Assunto: Pregão Eletrônico nº 13/2022

Visando atender à solicitação da Comissão de Licitação, referente à análise técnica da empresa participante FORMATTO REPRESENTAÇÕES E SOLUÇÕES EIRELI. para o PREGÃO ELETRÔNICO Nº 13/2022 – AQUISIÇÃO DE POLTRONAS MULTIUSO DOBRÁVEIS PARA AS UNIDADES DE EDUCAÇÃO PROFISSIONAL E TECNOLÓGICA DO SENAC/PR EM CAMPO MOURÃO E PARANAGUÁ, segue parecer após análise de amostra apresentada:

LOTE 1 – POLTRONAS MULTIUSO DOBRÁVEIS

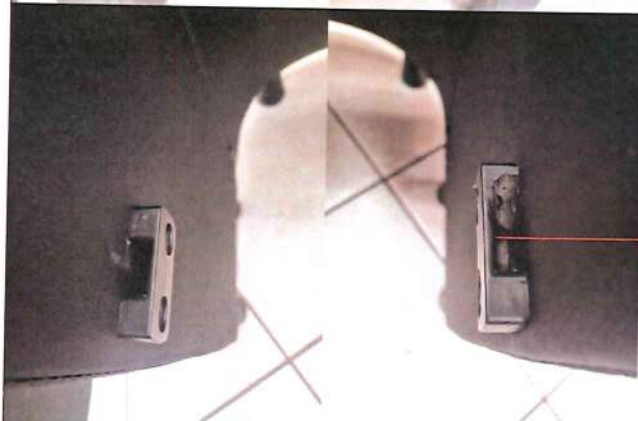
Tecido com aspecto
repuxado

- ✓ O tecido possui aspecto repuxado, principalmente na área do contorno do encosto e início do braço lateral;
- ✓ O assento não encaixa por completo no suporte lateral. É perceptível uma “folga”. Identificamos uma área raspada em um dos suportes laterais, aparentemente para permitir um melhor encaixe do assento;

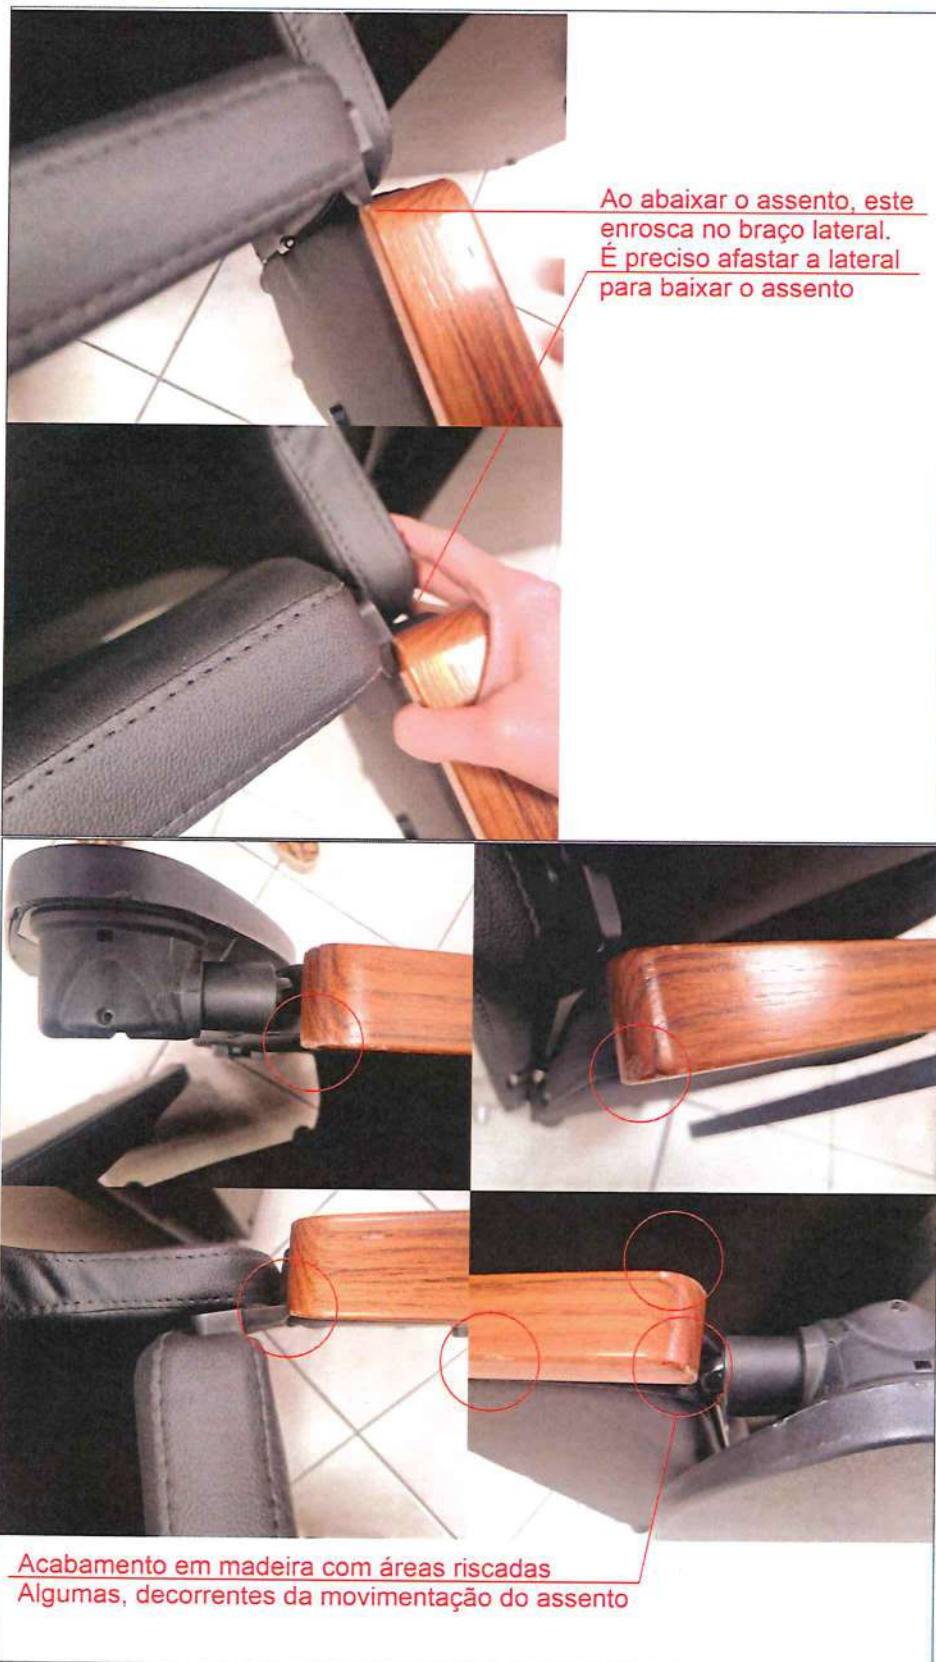
Assento não encaixa
por completo no
suporte lateral

Um dos suportes
laterais apresenta uma
área com 'ajuste',
aparentemente para
permitir um melhor
encaixe do assento
